## Merknad varsel detaljregulering Gnr 172 Bnr 14 m.fl Birkelundstunet Seim Lindås kommune

## Varsel om oppstart av privat detaljregulering for Birkelundstunet, Seim gbnr- 172/14 Lindås kommune.

## Uttalelse til varsel om oppstart av arbeid med reguleringsplan for Birkelandstunet på Seim i Lindås kommune

### **Uttale til oppstart av reguleringsplan for Birkelundstunet, gnr. 172 bnr. 14 Seim, Lindås kommune**

**Kartskisse Birkelundstunet**

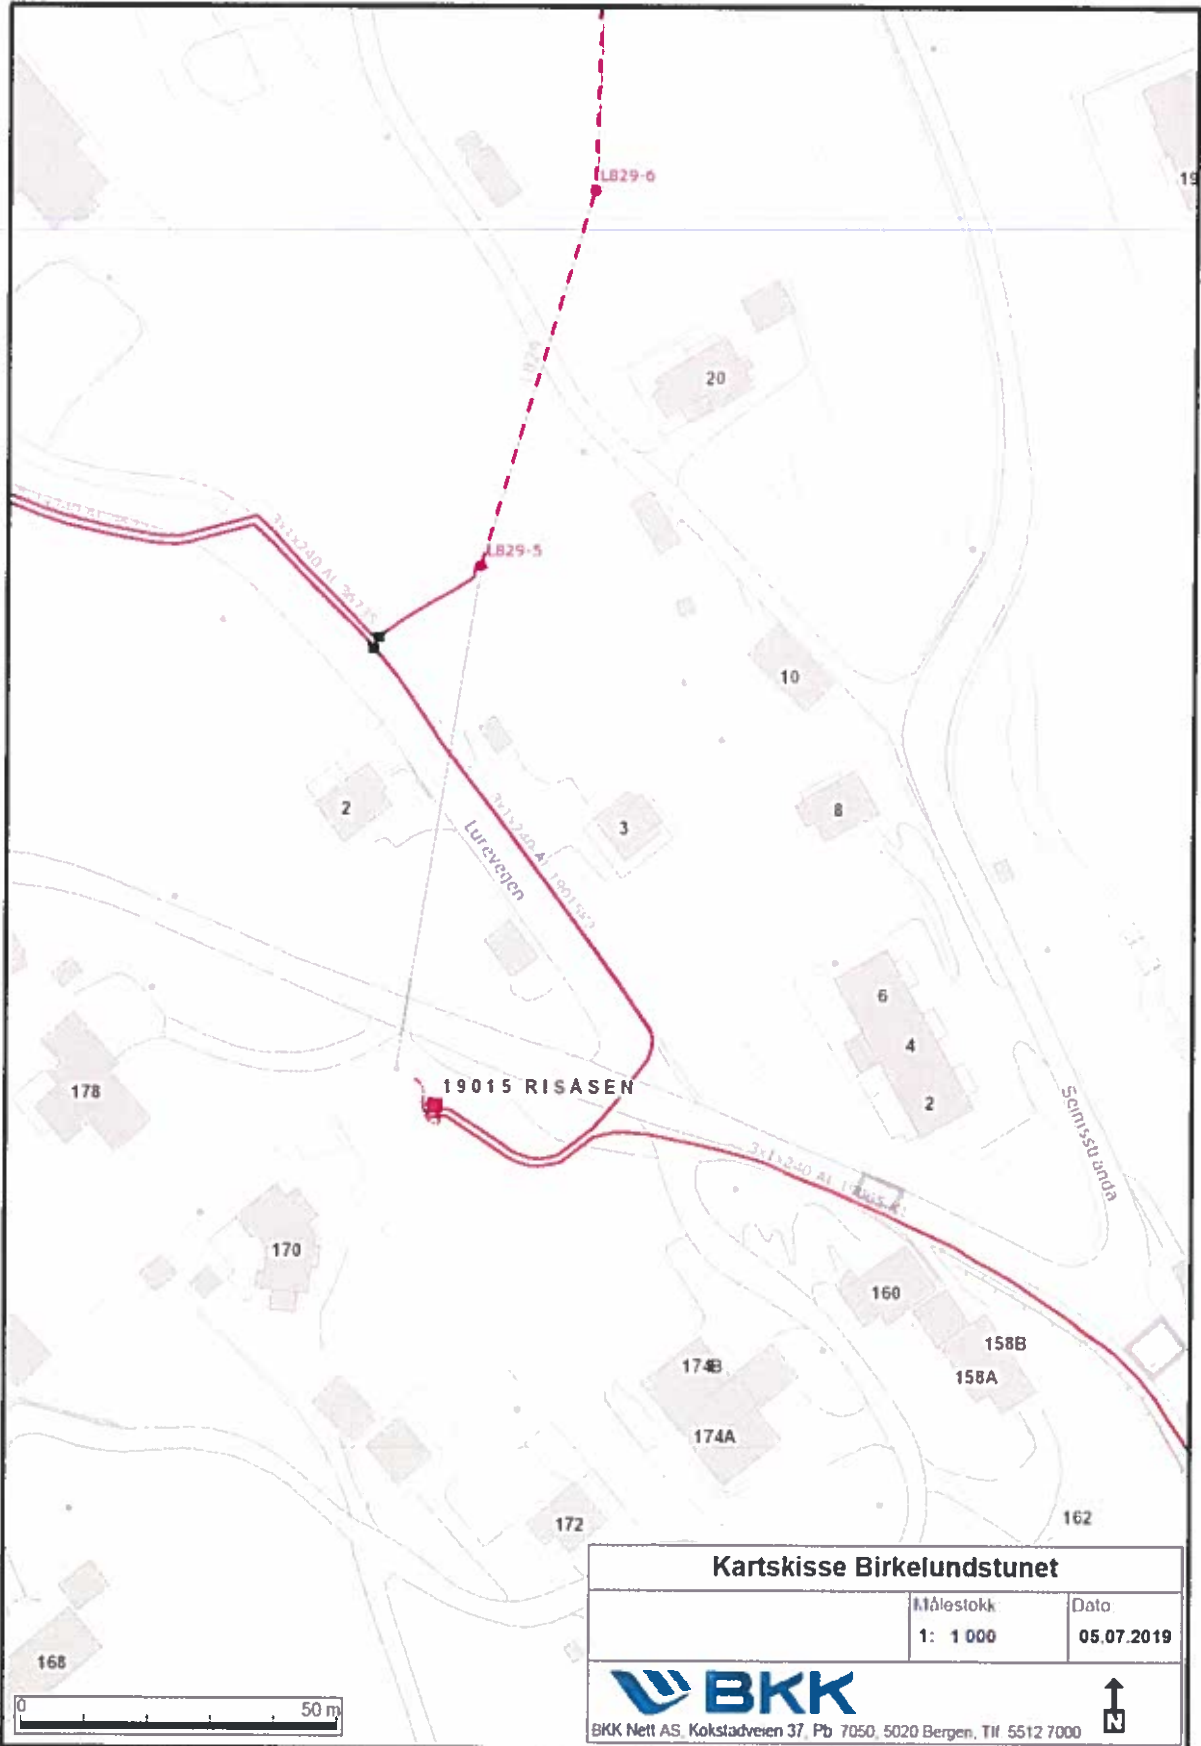
Vi har elektriske anlegg i det aktuelle planområdet som vist på vedlagte kart. Kartet kan brukes under følgende forutsetninger:

Det må tas hensyn til høyspenningsluftledninger som ligger innenfor planområdet. Ledningene har et byggeforbudsbelte på totalt 16 meter, 8 meter målt horisontalt ut til hver side fra senter. Vi ber om at traseen med byggeforbudsbeltet registreres i planen som arealformål trasé for nærmere angitt teknisk infrastruktur, jfr. Plan- og bygningsloven § 12-5 nr 2 eller som en hensynssone (faresone).

Høyspenningskablene som ligger innenfor planområdet, må tas hensyn til. Det viktigste er at det ikke planlegges bebyggelse over eller nært ved kabelgrøften slik at kabelanlegget kan utsettes for fare og fremtidig tilkomst til kabelanlegget hindres.
